RENESAS TECHNICAL UPDATE

製品分類	MPU & MCU	発行番号	TN-RX*-A128A/J	Rev.	第1版
題名	24ビット $\Delta\Sigma$ A/Dコンバータ (DSAD) の精度低下について		情報分類	技術情報	
適用製品	RX21A グループ	対象ロット等	関連資料	RX21A グループ ユーザーズマニュアル ハードウェア編 Rev.1.10 (R01UH0251JJ0110)	
		全ロット

図1 精度が低いチャンネルの出力例

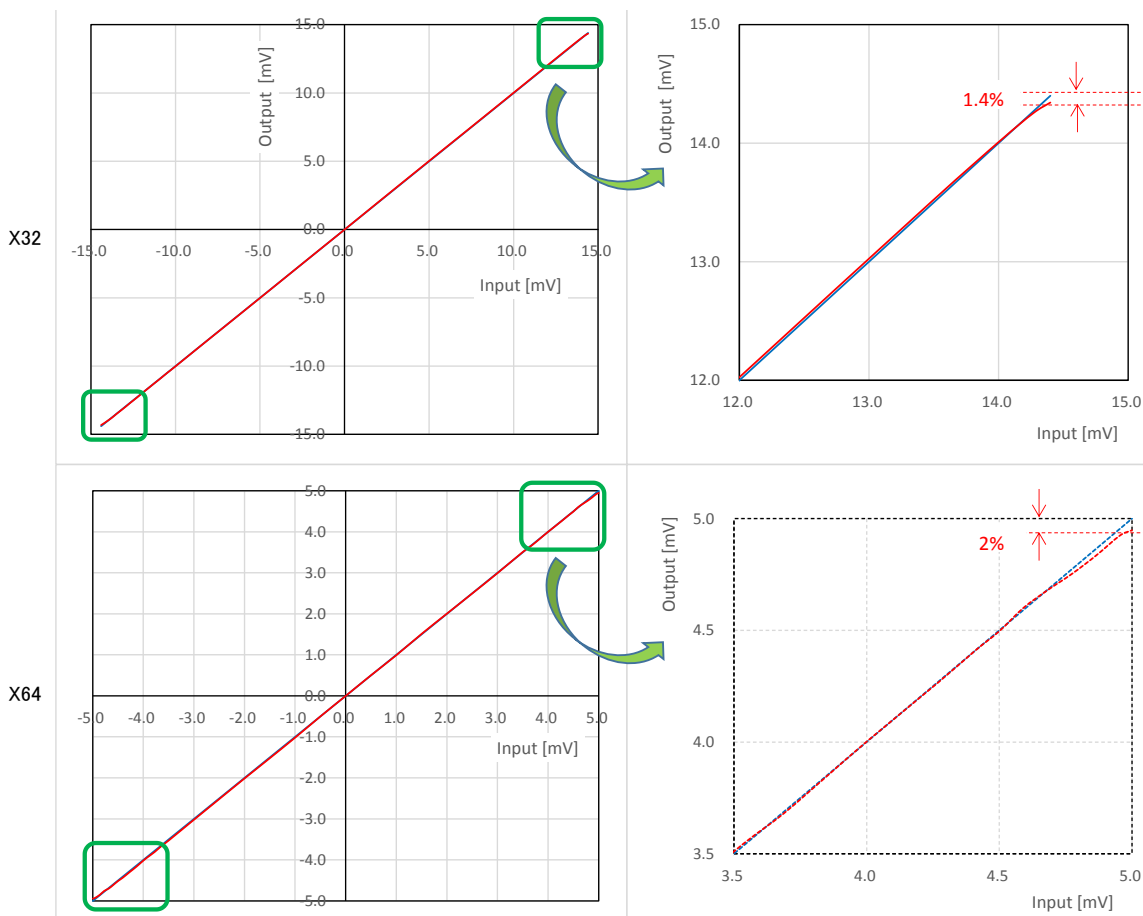
- (1) ゲインをx32に設定し、-14.4 ~ -12.9 mV または 12.9 ~ 14.4 mV の範囲の電圧を入力する時
- (2) ゲインをx64に設定し、-5.0 ~ -3.5 mV または 3.5 ~ 5.0 mV の範囲の電圧を入力する時

差動入力チャンネル0~3のDSAD変換値が最大で理想値よりも2%小さな変換値になります(図1を参照)。それにより、SNDRがハードウェアマニュアルの表44.36 $\Delta\Sigma$ A/D変換特性に示されているtyp値よりも20dB程度低くなります。

ゲインをx32、x64に設定するときは、DSADの入力電圧を下記の範囲内で使用してください。入力電圧がこの範囲を超える場合は、ゲインを1段階低くして測定してください。

x32: -12.9 ~ 12.9 mV

x64: -3.5 ~ 3.5 mV

図2 トレースコードの例 (2015年第3週)

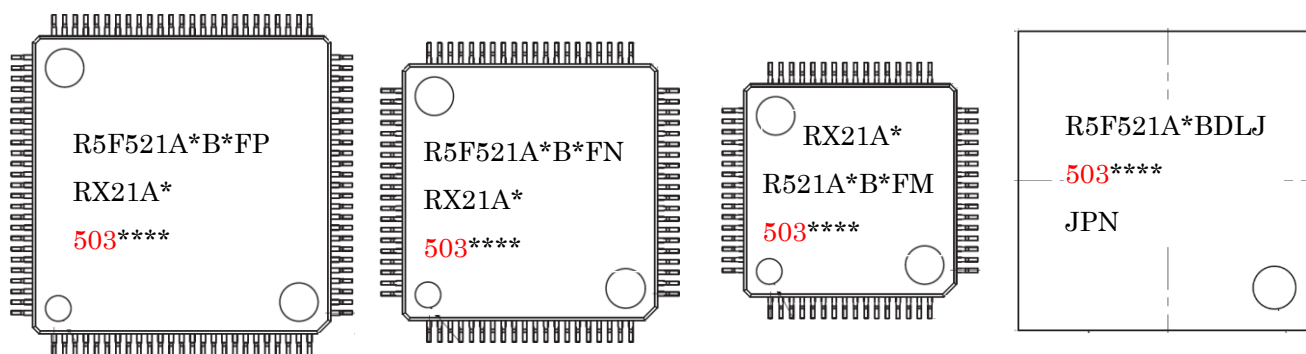
対策済みのデバイスかどうかを見分けるには、印字されているトレースコードを確認してください。

トレースコードの書式は図2を参照してください。

R5F521A6BDFP : 2015年第6週以降

上記以外 : 2015年第3週以降
